ТРИ ПРОЕКТА ТЕАТРА САТИРЫ

В Москве на площади Восстания предполагается в ближайшие годы соорудить здание Театра сатиры объемом в 45—50 тысяч кубометров, со зрительным залом на 1.000 человек. Архитектурная задача — уютная, но сложная. Большая площадь с «убывающим» рельефом. Здание в центре площади, в окружении жилых домов. Главный фасад выходит на северо-восток. В Москве есть Большой театр, посмотреть его нельзя. И, наконец, еще и еще раз во всей остроте возникли споры об архитектурном облике советского театра. Три мастера в своем своих проектах высказались по этому вопросу.

Проект архитектора Д. Н. Чечулина (слева) и проект архитекторов М. С. Жирова и А. Н. Федорова (справа).

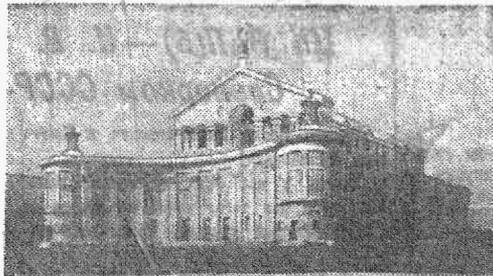
атра в его проекте рождаются мощный портал с аркой, боковые пилоны и «веселый» силуэт (малы сфинксы Театра сатиры!). Но замысел Д. Н. Чечулина вступил в противоречие с архитектурной логикой. Объем раздроблен. Портал — сам по себе, пилоны — сами по себе. Масштаб здания не выявлен. Силует разложился, сложен, не запоминается, а массы и детали здания нарочито опущены. В стремлении вывить «театральность» автор теряет чувство меры и средствам глубоким, художественно-ассоциативным предпочитает средства декоративно-рекламные.

совершенным, подлинно классическим архитектурным решением. Об этом цельный. Членения подчеркивают его масштаб. Воздух нижнего и верхнего портиков связывает здание с площадью. Силует простой, четкий запоминающийся. Совершенно очевидно, что большое влияние на этот проект оказала работа академика архитектуры Н. В. Жолтовского над проектом театра в Таганроге. Но то, что в проекте Таганрогского театра определено глубиной логикой, здесь представляется лишь внешним проявлением перед авторитетом мастера, без учета конкретных условий.

В самом деле, театр в Таганроге воздвигается на фоне моря. В проекте Н. В. Жолтовского это здание — легкое, воздушное, но крепко стоящее на земле, выросшее из земли. Так верхний объем составляет органическую часть всего сооружения. Центричный верхний портал подчеркивает ось, обливает массы сооружения в одно целое и придает всему зданию замечательные пластические свойства. А здесь авторы, решив как-то отличить свой проект, вырезали этот центральный портал, раскололи верхний объем. Достойно было сделать это. Как основной замысел Н. В. Жолтовского оказался разрушенным. Осталась лишь внешняя искаженная копия образа сооружения, механически перенесенная с красивого морского пейзажа на московскую площадь. Вот почему он неудачен.

Проект архитектора Б. В. Ефимовича.

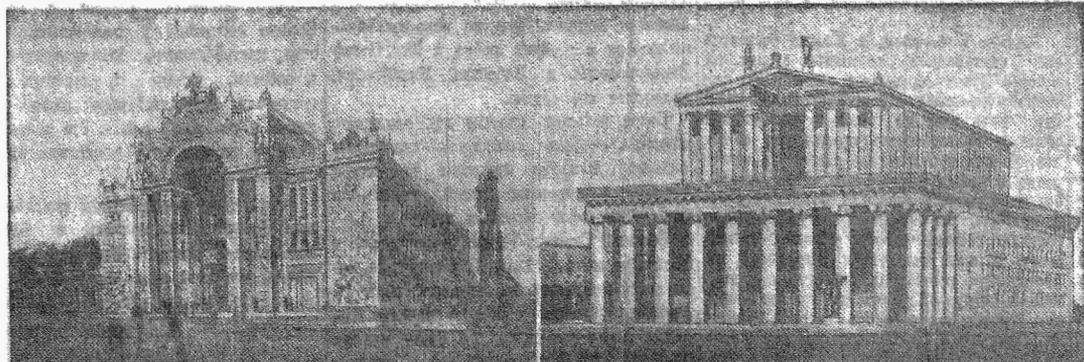
Архитектор Б. В. Ефимович хочет, во-первых, избежать повторения Большого театра и, во-вторых, расширить фронт главного фасада, включить его в ансамбль Б. Садовой магистрали. Он выгибает фасад и на углах ставит цилиндрические объемы. Выразительности достигается архитектурными средствами. Но единого объема нет. Есть два объема, из которых второй стоит на первом, но вовсе не вырастает из него. Архитекторы М. С. Жиров и А. Н. Федоров исходят из того, что «театр есть театр» и что советский театр должен отличаться от капиталистического наиболее
